**CONCEPTO TÉCNICO No CT - 4486**  
**Revisión de Estudio Particular de Respuesta Local  
de Amplificación de Ondas Sísmicas**  
**Artículo 7 - Decreto 193 de 2006**

<b>ENTIDAD SOLICITANTE:</b>	Jose Joaquín Álvarez
<b>LOCALIDAD:</b>	11. Suba
<b>BARRIO:</b>	Portales del Norte
<b>PROYECTO:</b>	<b>BONAVISTA 170</b>
<b>DIRECCIÓN:</b>	Calle 170 No 60-61
<b>UPZ:</b>	18. Britalia
<b>TIPO DE RIESGO:</b>	Sísmico
<b>EJECUTOR:</b>	ESPINOSA & RESTREPO
<b>FECHA DE EMISION:</b>	Septiembre 26 de 2006

El presente concepto técnico corresponde a la primera revisión realizada por la Dirección de Prevención y Atención de Emergencias, del Estudio de Suelos y Geotecnia, el cual incluye el Estudio Particular de Respuesta Local de Amplificación de Ondas Sísmicas, para el Proyecto Proyecto Bonavista 170 a construirse en la Calle 170 No 60-61, de la ciudad de Bogotá D.C., en cumplimiento a lo estipulado en el Decreto 193 de 2006.

Figura 1. Localización del Proyecto Bonavista 170

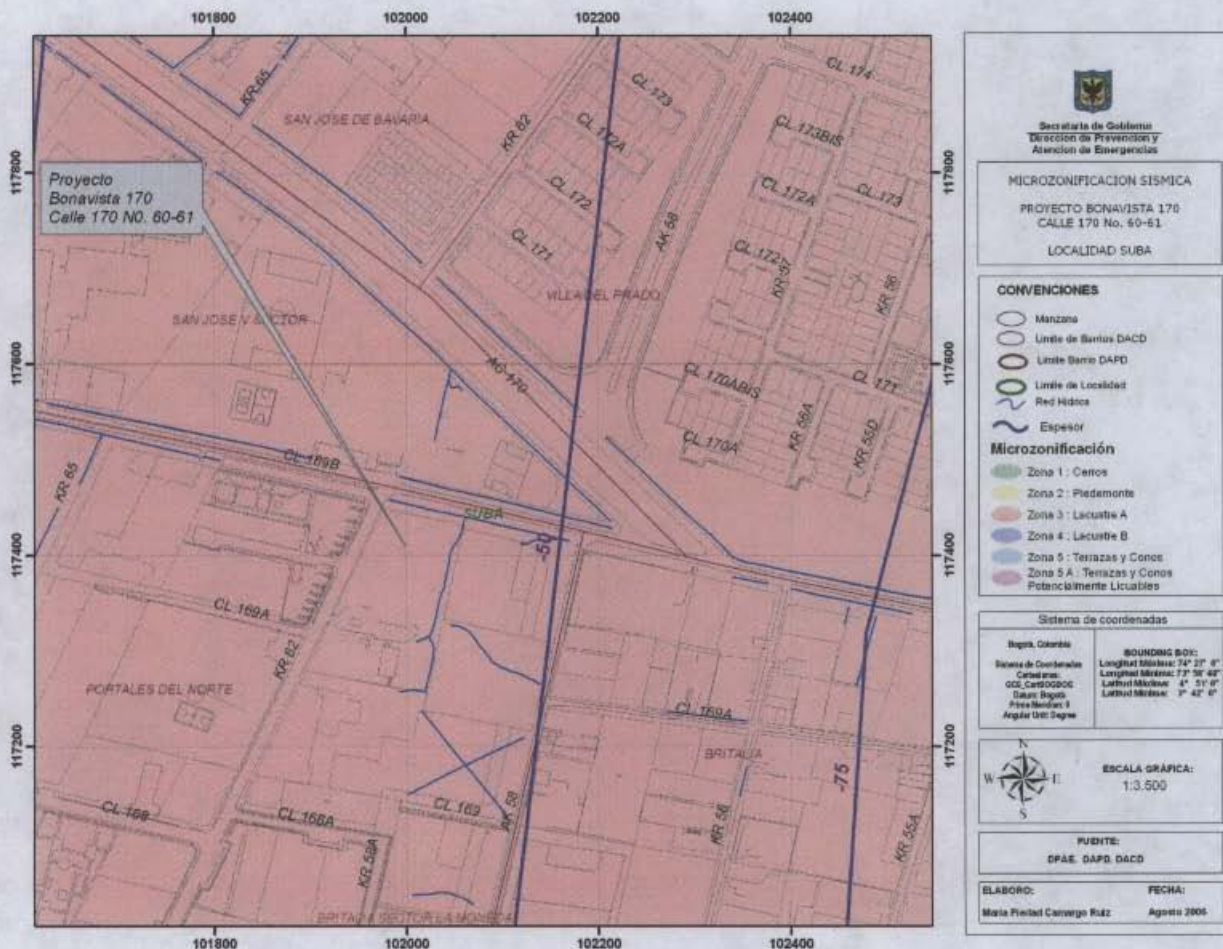
En el informe se define la localización del proyecto en la Zona 3 (Lacustre A) de acuerdo con el mapa de Microzonificación Sísmica de Bogotá. Esta ubicación está de acuerdo con el Decreto 193 de 2006 (Figura 1 del presente concepto técnico).
